新竹縣政府工程查核代表照片表

工程名稱：尖石鄉原住民文化館 111 年度友善平權設施及空間改善提升計畫

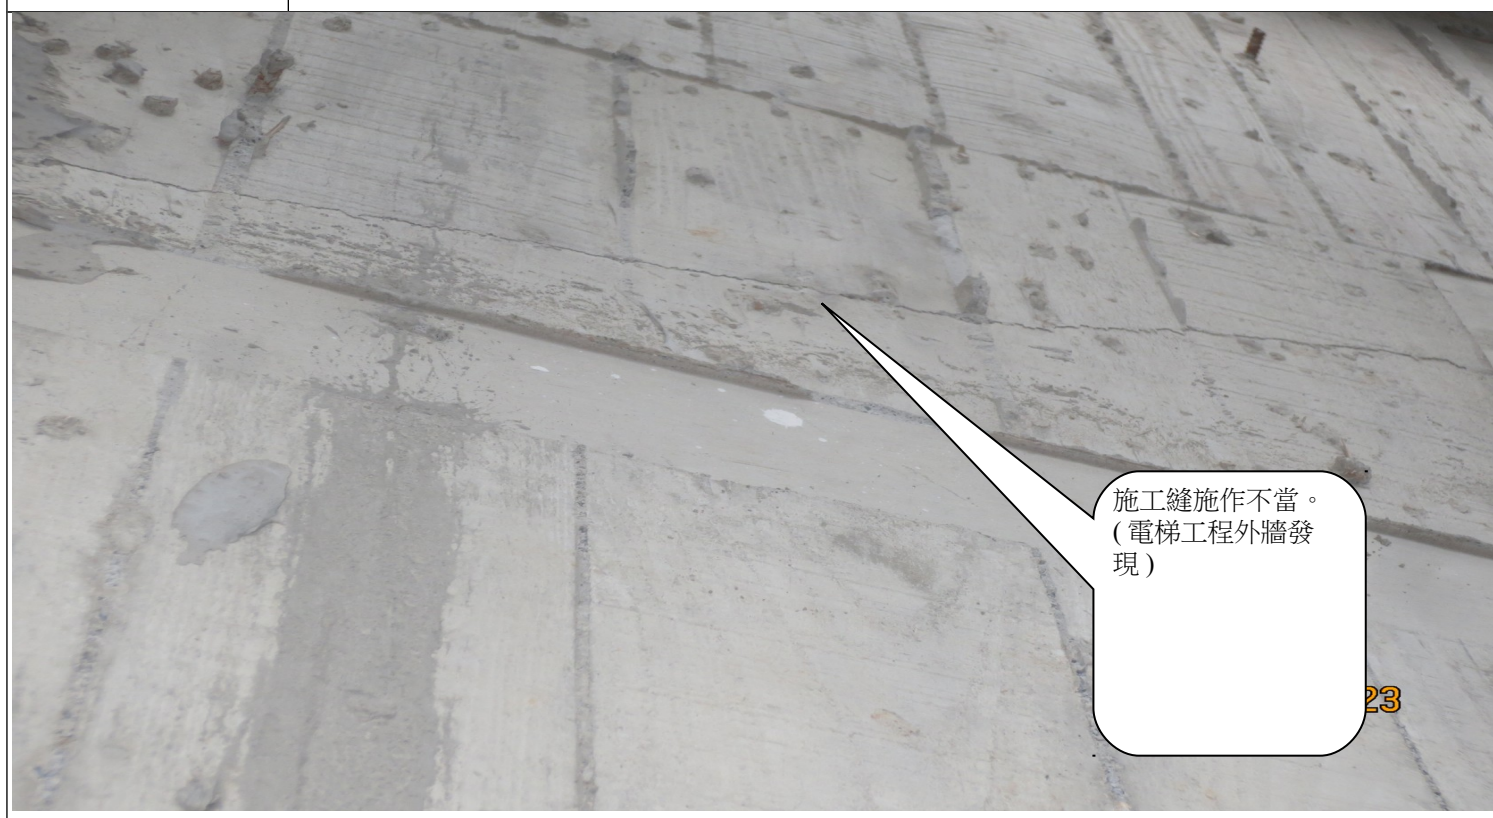
. 電梯處混凝土表面殘留鐵釘。
